RADA MIEJSKA W LUBAWCE

Lubawka dnia, 24.09.2020r

FORMULARZ INTERPELACJI RADNEGO

Poniżej porównanie dwóch materiałów:

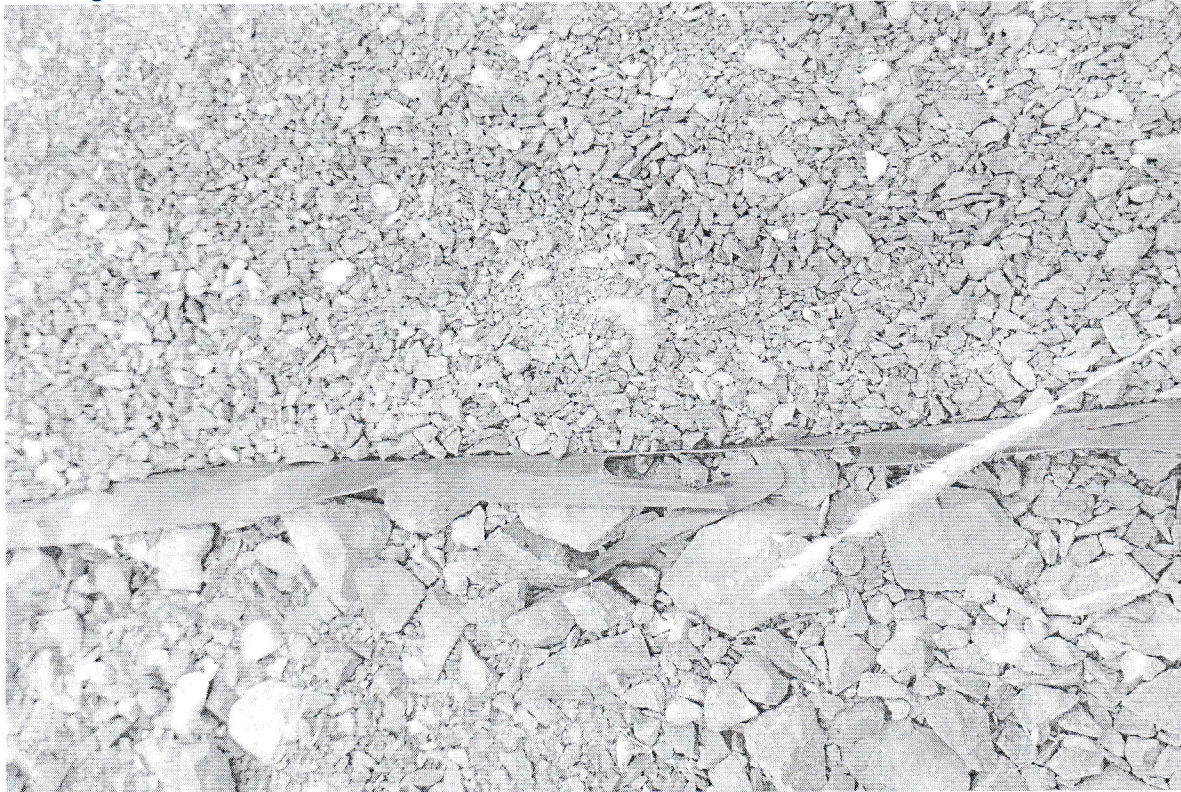
4. W nawiązaniu do udzielonej odpowiedzi na zadane pytanie z VII Sesji Rady Miejskiej w dniu 27.08.2020 r. w dalszym ciągu nie jestem przekonany i zadowolony z odpowiedzi. Wnosiłem o uzyskanie notatki ze spotkania, na którym ta taśma służąca do umocnienia brzegów ścieżki została uzgodniona przez projektanta. Nie dostałem też odpowiedzi kto bierze odpowiedzialność za ten materiał – rozumiem, że projektant? Będąc na budowie widać, że taśma jest miejscami postrzępiona, krzywa, podatna na odkształcenia i nie spełni swojej funkcji w utrzymywaniu kruszywa i rozdzielania mieszanki górnej i dolnej kruszywa z humusem. Podczas udostępnienia i wjazdu na tą ścieżkę dużej ilości rowerzystów te umocnienia zaczną się rozpadać a kruszywo na ścieżkach będzie wymieszane z poboczem. Zaciągnąwszy języka u inżyniera drogownictwa oraz w internecie nigdzie nie spotkaliśmy takowych

rozwiązań. Jeżeli jest mowa o rozdzieleniu ścieżki materiałem z tworzywa sztucznego to są pokazane i stosowane eko-bordy w ogrodach i nie są elementem agresywnym przyrodniczo jak twierdzi Pan zastępca burmistrza.

Po dokonaniu rozeznania stwierdzam fakt, że taki materiał nie jest powszechnie stosowany w budownictwie więc nie ma na niego specyfikacji technicznych, odbioru robót i to było powodem niedołączenia wymagań dla tego materiału. Projektant uwzględnił w specyfikacji technicznej wymagania dla kostki betonowej i krawężników betonowych (nie mylić z obrzeżami na koronie tamy bocznej w Miskowicach), których nie ma w tym zakresie prac, a nie uwzględnił materiału na umocnienie brzegów ścieżki z taśmy, której do wykonania jest około 10 km. Czy nie jest to jakiś absurd? Twierdzenie, że materiał ten jest mało istotny pokazuje jakie inwestor i projektant ma podejście do sprawy. Umocnienie ścieżek jest jednym z ich głównych elementów, chodników, tras rowerowych i ścieżek pieszych. W związku z tym inwestor, projektant twierdzi, że taki materiał grubości 0,3 mm jest jednym z powszechnie stosowanych rozwiązań wnosząc o przedstawienie inwestycji i dołączenie zdjęć z realizacji ścieżek w Polsce, gdzie taki materiał zastosowano, by rozwiązać moje i mieszkańców wątpliwości. Ja przedstawiam poniżej na zdjęciu typowy eko-bord, 5 mm grubości jaki miałem możliwość sfotografować na jednym z placów zabaw wykonanym kilka lat temu. Proszę zwrócić uwagę na jego wytrzymałość i to, że pomimo upływu kilku lat jest on dalej prosty i trwały. Czy tak będą wyglądały za kilka lat te umocnienia z takiej taśmy jaką budujemy na Bukówce? Według mnie – nie a wszystko będzie nadawało się do zrobienia od nowa.

Ponadto zauważam, iż na wizualizacjach zagospodarowania zbiornika Bukówka przedstawionych przed rozpoczęciem prac ścieżki były obramowane obrzeżami.

taśma grubości 0,3 mm zastosowana Bukówce

typowy eco-bord grubości 5 mm zastosowany na placu zabaw

Wizualizacja zagospodarowania zalewu Bukówka: widoczne obrzeża betonowe

5. Proszę o udzielenie odpowiedzi jak taki materiał (taśma 0,3mm) zda egzamin na kolejnym etapie inwestycji. Obok wiaty biesiadnej, placów zabaw, siłowni, boiska do siatkówki są zaprojektowane ścieżki zrębkowe szerokości 1,2 m, również umocnione takim samym wadliwym, podatnym na odkształcenia materiałem, na który nie ma również specyfikacji technicznych wykonania i odbioru robót. Ścieżki mają być zrębkowe tzn. z kory. Jak ktoś mógł wpaść na taki pomysł, by zrobić z takiego materiału ścieżki w przestrzeni publicznej obok wiaty, gdzie będą przebywać duże ilości ludzi, będą poruszać się rowerzyści itp. Kora zostanie porzucana na wszystkie strony przez wiatr oraz użytkowników tych ścieżek. Kto będzie ją ciągle uzupełniał? Nikogo nie obrażając ale takie ścieżki można zrobić w prywatnym ogródku a nie w miejscu gdzie ma być centrum zagospodarowania Bukówki. Kora będzie wszędzie m.in. w piasku pod placem zabaw, siłownią, boiskiem do gry w siatkówkę. Czy nie warto zastanowić się nad zmianą tej taśmy na wytrzymalsze eko-bordy a ścieżki zrębkowe zamienić na ścieżki z nawierzchni mineralnych?
